# 威海市第二实验高级中学建设项目修建性详细规划及建筑方案设计答疑回复（三）

现对威海市第二实验高级中学建设项目修建性详细规划及建筑方案设计招标答疑做如下回复：

威海市第二实验高级中学建设内容一览表

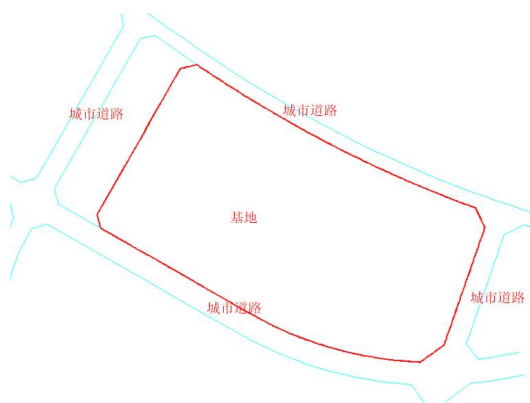
2、用地规模 167 亩+40 亩，建设内容及规模是否维持下表不变？

回复：用地规模 200 多亩，建设内容及规模维持下表不变。
